VOLVO

VERKSTADS- MEDDELANDE

| BETR. | KOPPLING | PRODUK | P |

För korta kopplingsvagnar

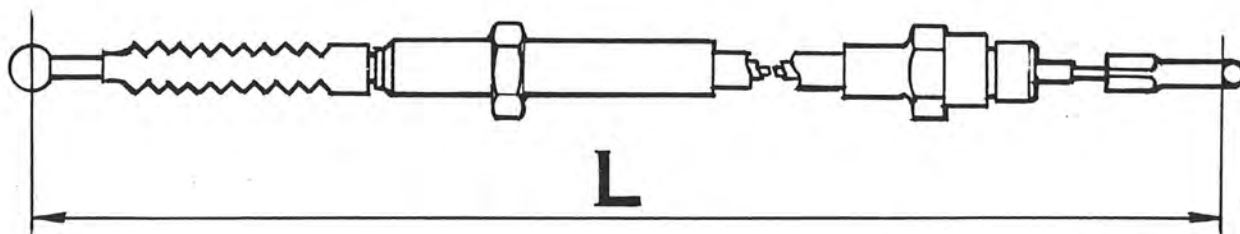
På vissa av kopplingsvagnarna detaljnummer 1206205 och 1206206 förlängde sig höljat vid montering varför innervajern blev för kort. Innervajern har därför förlängts enligt nedan.

| | <u>Detaljnummer</u> | <u>Tid. utf. L =</u> | <u>Sen. utf. L =</u> |
| - | 1206205 | 1156 mm | 1166 mm |
| - | 1206206 | 1770 mm | 1780 mm |

Någon märkning eller ändring av detaljnummer har ej skett, då endast de nya längderna förs som reservdel.

Kopplingsvagnar ute på fältet av tidigare utförande kan förbrukas på vagnar före årsmodell 1973, dvs. till och med följande chassinummer.
